東海第二発電所

耐津波設計方針について

〔 津波の二次的な影響における漂流物の設定変更
（東海港における浚渫作業船舶の変更） 〕

平成29年10月13日

【図2 浚渫用作業台船構造イメージ】

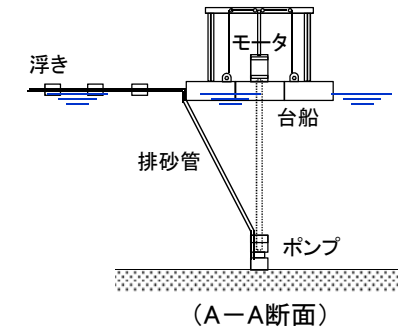
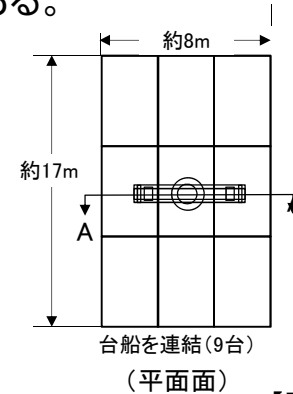
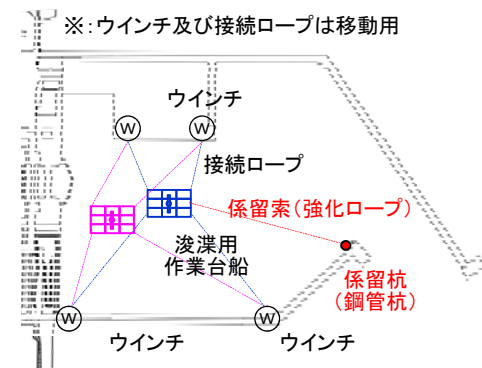
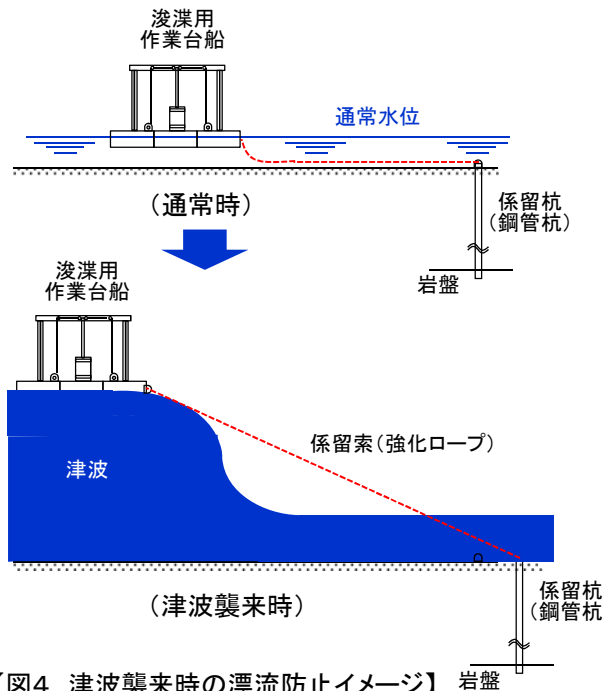
◆しかし、作業台船の漂流によるリスクを低減する観点から、津波襲来時に緊急退避の実効性が確認されたエンジンを有する浚渫船（グラブ付自航式運搬船※²）に変更することにより、発電所の安全性を高めることとする。

◆これに伴い、作業用台船を津波の二次的な影響における漂流物となる可能性のある施設・設備等の対象外とする。

◆作業台船は、係留杭(鋼管杭)及び係留索(強化ロープ)により係留することにより、漂流物化することを防止する対策を計画していた。

◆グラブ付自航式運搬船(ガット船)の津波襲来時の緊急退避の実効性について、船会社による実績等に基づき評価した結果、安全海域(水深30m)までの退避に要する時間は地震発生後約26分(津波警報等受信後23分)であり、緊急退避の実効性を確認した(今後、東海港入港時には、その都度、緊急退避訓練を実施)。
